Detaljplan för

Mesta 3:38

Borsökna
Eskilstuna kommun

Granskningsutlåtande

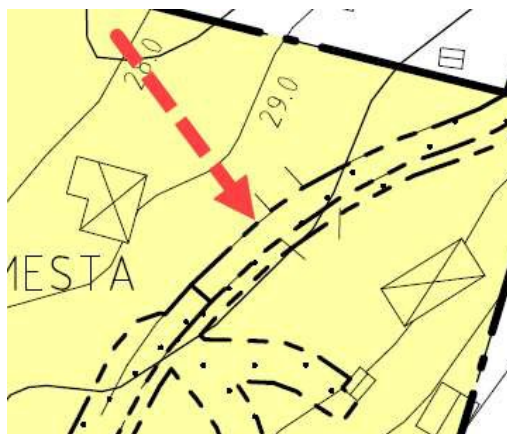
- Lantmäteri-
myndigheten** **Plankarta och planbestämmelser**
Vid detaljplanens planbestämmelser framgår det att en fastighetsförteckning hör till planen. En sådan förteckning räknas inte upp på sida 1 i planbeskrivningen, och kan inte hittas vid planhandlingarna. I plankartan ser det ut som att det saknas prickad mark. Det blir otydligt om marken ska vara prickad eller inte, men torde vara så i och med att det inte finns någon egenskapsgräns som avgränsar. Detta bör förtydligas. Se utklipp nedan.

Vi skriver in fastighetsförteckningen på sid 1 i planbeskrivningen men den kan inte publiceras på hemsidan på grund av GDPR.

Tätheten för prickmarken ändras i kartan så avgränsningen blir tydligare.

Vi rättar texten på sidan 13.
